廃室発第 1 1 8 号
令和 2 年 3 月 9 日

敦賀発電所 1 号炉廃止措置計画変更認可申請書の補正について

- （1）廃止措置期間中に導入する設備の説明の充実化
- （2）記載の適正化

敦賀発電所 1 号炉廃止措置計画変更認可申請書
(令和元年 10 月 31 日/廃室発第 78 号) の補正前後比較表

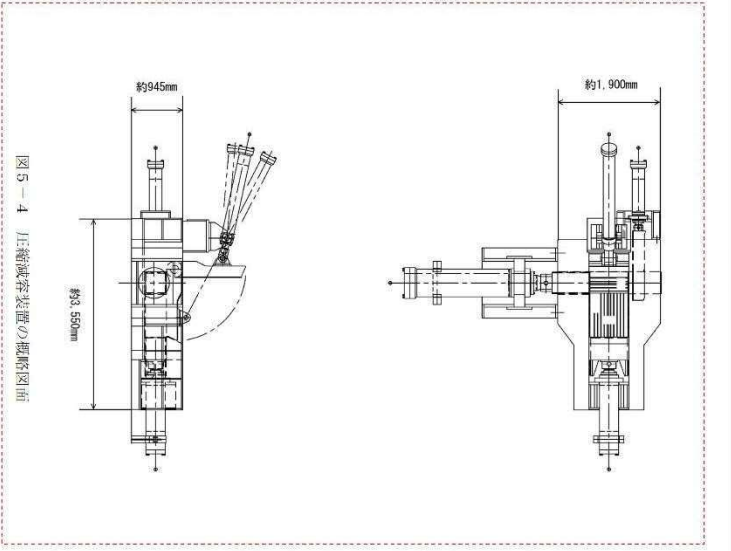
| 頁 | 補正箇所 | 補正前 | 補正後 | 備考 | | | | | | | | |
|---------------------------|---|---|---------------------------|---|---------------------------|---|---|---------------------------|---|---------------------------|---|--|
| 7 | 別紙2 | <p style="text-align: center;">変更前</p> <p style="text-align: center;">敦賀発電所1号炉 廃止措置計画変更前後比較表</p> <table border="1" style="width: 100%; border-collapse: collapse;"> <tr> <td style="width: 50%; text-align: center;"> <p>設備名称</p> <p>圧縮減容装置</p> </td> <td style="width: 50%; text-align: center;"> <p>概要</p> <p>建屋内廃棄物及び解体工事で発生する金属等を減容する。</p> </td> </tr> </table> <p style="text-align: center;">変更後</p> <p style="text-align: center;">敦賀発電所1号炉 廃止措置計画変更前後比較表</p> <table border="1" style="width: 100%; border-collapse: collapse;"> <tr> <td style="width: 50%; text-align: center;"> <p>設備名称</p> <p>圧縮減容装置</p> </td> <td style="width: 50%; text-align: center;"> <p>概要</p> <p>建屋内廃棄物及び解体工事で発生する金属等を減容する。</p> </td> </tr> </table> <p style="text-align: center;">備考</p> <p>圧縮減容装置の導入に伴う変更(表5-2の後)に追加)</p> | <p>設備名称</p> <p>圧縮減容装置</p> | <p>概要</p> <p>建屋内廃棄物及び解体工事で発生する金属等を減容する。</p> | <p>設備名称</p> <p>圧縮減容装置</p> | <p>概要</p> <p>建屋内廃棄物及び解体工事で発生する金属等を減容する。</p> | <p style="text-align: center;">変更前</p> <p style="text-align: center;">敦賀発電所1号炉 廃止措置計画変更前後比較表</p> <p>に、放射性物質の処理及び漏えい防止対策、東ばく低減対策、事故防止対策及び労働災害防止対策を講じる。</p> <p>(1) 圧縮減容装置</p> <p>建屋内廃棄物及び解体工事で発生する金属等の減容のため圧縮減容装置を導入する。圧縮減容装置は、耐震重変位クラスの重震設計を行う。圧縮減容装置の名称、設置位置、種類、処理能力、主要寸法、主要材料、鋼数、原動機の種類、原動機の出力及び原動機の鋼数を表5-4に、圧縮減容装置の配管図を図5-3に、圧縮減容装置の鋼管図面を図5-4に示す。</p> <table border="1" style="width: 100%; border-collapse: collapse;"> <tr> <td style="width: 50%; text-align: center;"> <p>設備名称</p> <p>圧縮減容装置</p> </td> <td style="width: 50%; text-align: center;"> <p>概要</p> <p>建屋内廃棄物及び解体工事で発生する金属等を減容する。</p> </td> </tr> </table> <p style="text-align: center;">変更後</p> <p style="text-align: center;">敦賀発電所1号炉 廃止措置計画変更前後比較表</p> <p>に、放射性物質の処理及び漏えい防止対策、東ばく低減対策、事故防止対策及び労働災害防止対策を講じる。</p> <p>(1) 圧縮減容装置</p> <p>建屋内廃棄物及び解体工事で発生する金属等の減容のため圧縮減容装置を導入する。圧縮減容装置は、耐震重変位クラスの重震設計を行う。圧縮減容装置の名称、設置位置、種類、処理能力、主要寸法、主要材料、鋼数、原動機の種類、原動機の出力及び原動機の鋼数を表5-4に、圧縮減容装置の配管図を図5-3に、圧縮減容装置の鋼管図面を図5-4に示す。</p> <table border="1" style="width: 100%; border-collapse: collapse;"> <tr> <td style="width: 50%; text-align: center;"> <p>設備名称</p> <p>圧縮減容装置</p> </td> <td style="width: 50%; text-align: center;"> <p>概要</p> <p>建屋内廃棄物及び解体工事で発生する金属等を減容する。</p> </td> </tr> </table> <p style="text-align: center;">備考</p> <p>圧縮減容装置の導入に伴う変更(表5-2の後)に追加)</p> | <p>設備名称</p> <p>圧縮減容装置</p> | <p>概要</p> <p>建屋内廃棄物及び解体工事で発生する金属等を減容する。</p> | <p>設備名称</p> <p>圧縮減容装置</p> | <p>概要</p> <p>建屋内廃棄物及び解体工事で発生する金属等を減容する。</p> | <p style="text-align: center;">備考</p> <p>廃止措置期間中に導入する設備についての説明の充実化</p> |
